大間原子力発電所審査資料	
資料番号	OM1-CA210-R00
提出年月日	2023年12月21日

大間原子力発電所
敷地の地質・地質構造
(コメント回答 その16)
(シーム S-11 の評価 第一段階)

2023年12月
電源開発株式会社

第1199回審査会合(2023年10月20日)の指摘事項を下表に示す。

図5.2.1 位置図

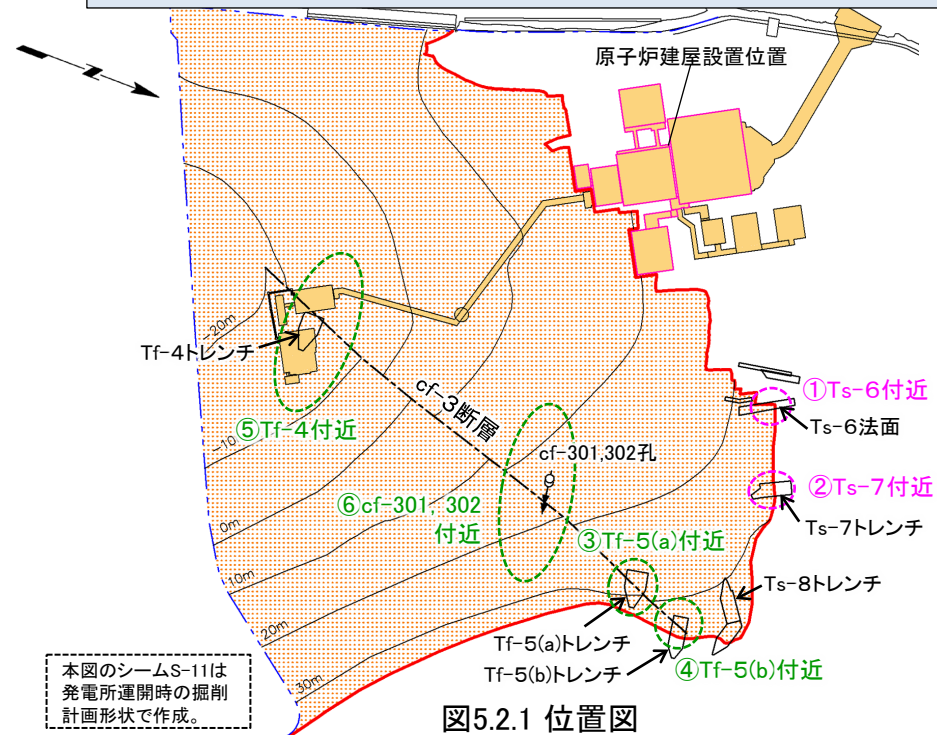
変位基準により、変状有り/後期更新世以降の活動なしを認定できる箇所として、以下の考えに基づき計6箇所を選定する。

【変状有りと認定できる箇所: 2箇所】(P.28, 29参照)

- 変状有りと認定できる箇所は、シームS-11がM₁面段丘堆積物に変位を及ぼしている箇所である。
 - Ts-8トレンチ～Ts-6法面間で、変状有りと認定できる箇所が確認される。ただし、Ts-8トレンチでは変状が認められるものの、シームS-11はM₁面段丘堆積物と接していない(補足説明資料P.25, 26参照)。このため、シームS-11とM₁面段丘堆積物との関係を直接確認できない。
- 以上より、変状有りと認定できる箇所として、①Ts-6付近及び②Ts-7付近の2箇所を選定する。

【活動なしと認定できる箇所: 4箇所】(P.30～P.33参照)

- 活動なしと認定できる箇所は、シームS-11がcf-3断層(P.17参照)に切断される箇所である。
 - cf-3断層付近で、活動なしと認定できる箇所として、③Tf-5(a)付近、④Tf-5(b)付近、⑤Tf-4付近及びボーリング孔の⑥cf-301, 302付近がある。
 - これら4箇所のシームS-11には、粘土質の薄層の有る部分とない部分がある。また、シームS-11の上下盤の岩盤には新鮮部と風化部がある。これらの地質性状は、シームS-11の性状に違いを与える可能性がある。このため、上記4箇所を選定することで、活動なしと認定できる箇所の地質性状を網羅的に確認することができる。
- 以上より、活動なしと認定できる箇所として、③Tf-5(a)付近、④Tf-5(b)付近、⑤Tf-4付近及び⑥cf-301, 302付近の4箇所を選定する。

図5.3.1.2 変状有りと認定できる箇所での試料採取位置 (ブロック試料Ts-6-B1-1, Ts-6-B1-2)

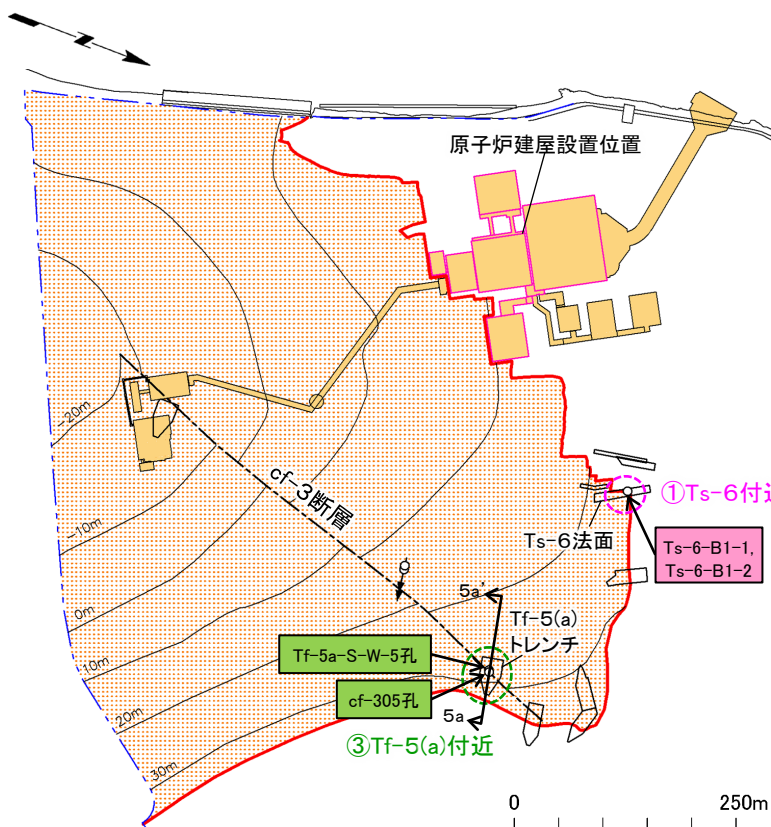
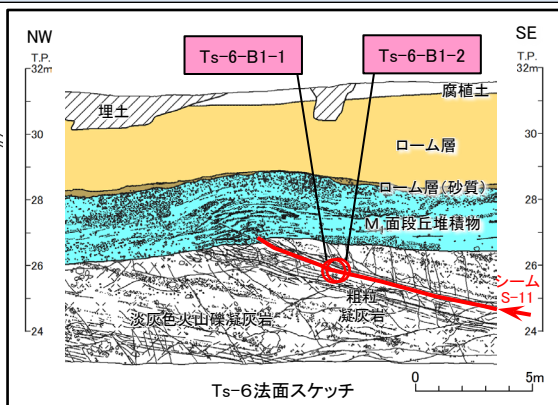
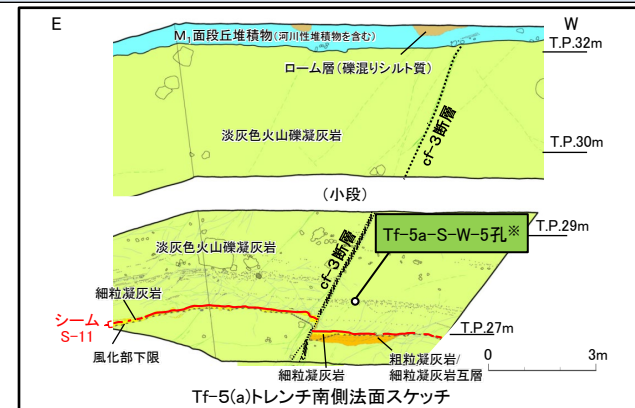
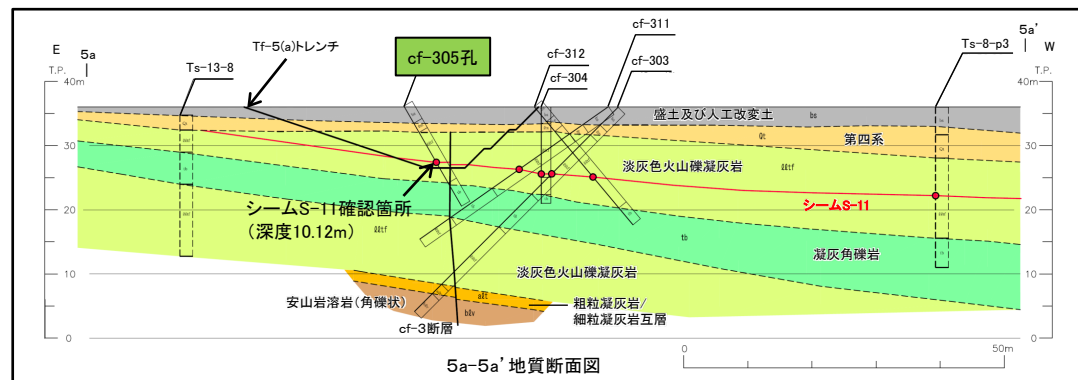
変状有り/後期更新世以降の活動なしを認定できる2箇所での指標の検討(第一段階:「5.3.1」の概要)

(i) 変状有り/後期更新世以降の活動なしを認定できる各々1箇所の選定

- 「5.2」で選定した6箇所での指標の検討に先立ち、「5.1」で選定した調査・分析項目により性状を差別化する見通しを得るために、変状有り/後期更新世以降の活動なしを認定できる各々1箇所において調査・分析を実施する。
 - ✓ 変状有りの代表箇所として、露頭にて変位基準との関係が直接確認でき、②Ts-7付近に比べ既に多くの調査・分析結果を有する①Ts-6付近を選定する。
 - ✓ 後期更新世以降の活動なしの代表箇所として、露頭にて変位基準との関係が直接確認でき、粘土質の薄層を対象とした調査・分析項目で①Ts-6付近と対比可能な③Tf-5(a)付近を選定する。
- 選定した箇所での試料採取位置を図5.3.1.1～図5.3.1.4に示す。分析可能な試料のうち、変位基準との関係から、変状有りと認定できる位置のブロック試料Ts-6-B1-1及びTs-6-B1-2並びに後期更新世以降の活動なしと認定できる位置のTf-5a-S-W-5孔及びcf-305孔を、各々選定した。
